JNMV 18/16
NABAVKA VIJAČNE I METALNE ROBE

PITANJA I ODGOVORI
BR. 1 – 15.09.2016.

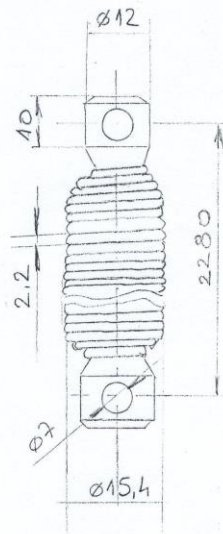
Da li možete da nam dostavite skicu za traženu poziciju br. 63 opruga duga sa dve glave kroz klip, dužina sa glavam $L=2280\text{mm}$ jer niko od proizvođača i uvoznika nije siguran šta treba nuditi na toj poziciji.

Tražena skica je na sledećoj strani.

Opruga je na istezanje, izradjena od žice $\Phi 2,2\text{mm}$, dužina do osa glave za kačenje je 2280mm, mora biti zaštićena cinkovanjem i istezanje prilikom kačenja tereta od 30kg ne sme biti veće od 600mm i posle otpuštanja se mora vratiti u prvobitni oblik.
